Detaljplan för del av Svartösten **Del av Svartösten 13:32**

Luleå kommun

SAMRÅDSREDOGÖRELSE

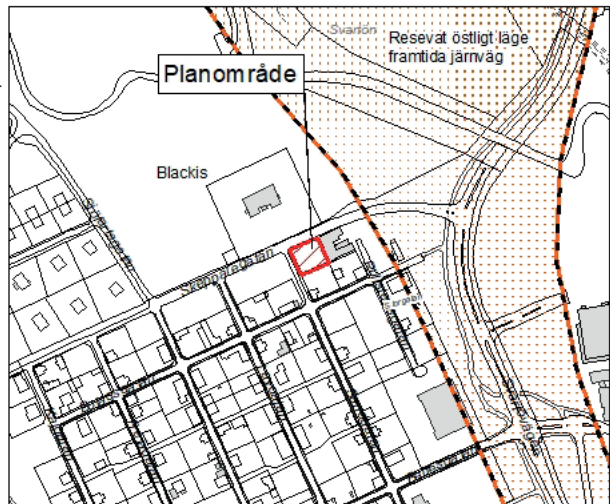
Barnperspektiv

Detaljplanen, som det är utformad, begränsar bostädernas tillgång till kvalitativa friytor. Utrymme för att tillgodose barnens behov av lämpliga utevistelseytor i närområdet ska säkerställas i en detaljplan. Länsstyrelsen anser att möjligheten att bygga ett till gårdshus behöver ses över. Om ett nytt gårdshus tillåts bör en alternativ placering övervägas.

Parkeringsplatser för bil och cykel, angörings- och vändytor ska inte ingå i beräkning av friytor.

Ur kulturhistoriskt hänseende gör kommunen bedömningen att gårdshus placering i gräns mot angränsande fastighet i söder skulle vara det lämpliga. Detta eftersom att bostadsbebyggelse i Svartöstan historiskt har uppförts och placerats med bostadsbyggnaderna i gatuliv och uthus mot fastighetsgräns.

Med tanke på bullerstörningar och att tomten redan är till stor del bebyggd tas ytterligare byggrätt för ny bostadsbyggnad bort. En lösning med plank som bullerbekämpning i fastighetens norra hörn är inte förenligt med de kulturhistoriska värdena och med spjälstaketens utseende. Kvar blir en mindre möjlighet för komplementbyggnad längs gräns mot granne. Och möjlighet finns då för friyta/uteplats i fastighetens södra del.
